V/Réf. : 2273-001/30/2016-087PU
N/Réf. : GM/AVL/SJN-3.2/s.586
Annexe : 1 dossier

Concerne : SAINT-JOSSE-TEN-NOODE. Jardin botanique.
Restauration de l'enveloppe extérieure - remplacement des verrières.
Avis de principe de la CRMS
(Dossier traité par Mme Fr. Boelens – D.M.S.)

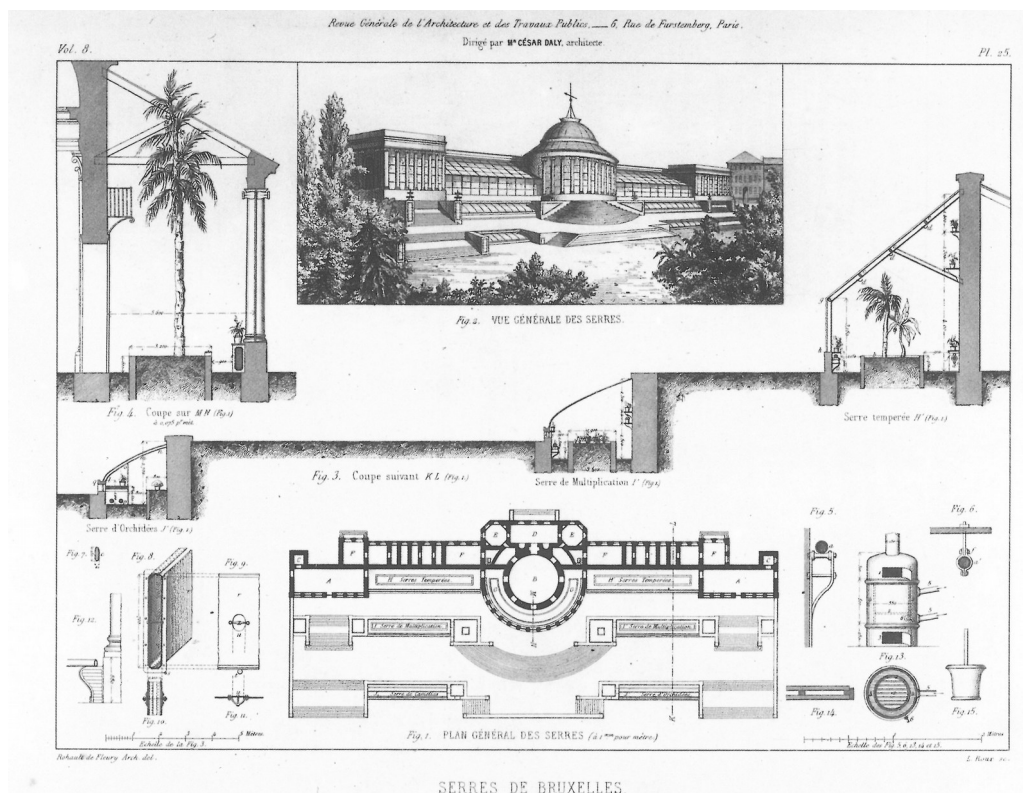
Les gravures les plus anciennes montrent un profil différent de celui que nous connaissons actuellement : le pan oblique des verrières est disposé selon un angle beaucoup plus aigu. Il est plus long et descend plus bas tandis que la partie verticale semble moins haute. L'ensemble est plus proche de l'aspect d'une serre que d'une galerie vitrée comme c'est le cas actuellement.

Le relevé de C. Rohault de Fleury datant de ca 1842 confirme par la coupe K-L un angle de toiture nettement plus marqué qu'actuellement. La photo des Archives de la Ville (AVB FI M 1050), datée de 1850 environ (la salle des fêtes derrière l'aile Est n'est pas encore construite), confirme cette impression. Cela signifie que les deux longues verrières de la face sud ont été remplacées (vitrages, structures secondaire et principale) à une époque imprécise mais située grosso-modo entre 1850 et 1890, sans qu'aucun document ni même aucun fait connu de l'histoire du bâtiment ne puisse être rapproché de ce constat - par ailleurs ignoré de toutes les analyses effectuées jusqu'à présent.

La question des serres-corridors devrait être approfondie sur bases de recherches complémentaires : peut-on identifier clairement l'ancien profil des verrières et les superposer à la situation existante ? Peut-on identifier les colonnettes en fonte comme des éléments d'origine ?

La possibilité d'un éventuel retour à la configuration d'origine de ces serres devrait être incluse dans la réflexion globale ; elle pourrait contribuer à renforcer la cohérence de l'ensemble et à trouver une solution plus heureuse que celle qui existe aujourd'hui (la toiture « flotte » au-dessus des chapiteaux des colonnettes).
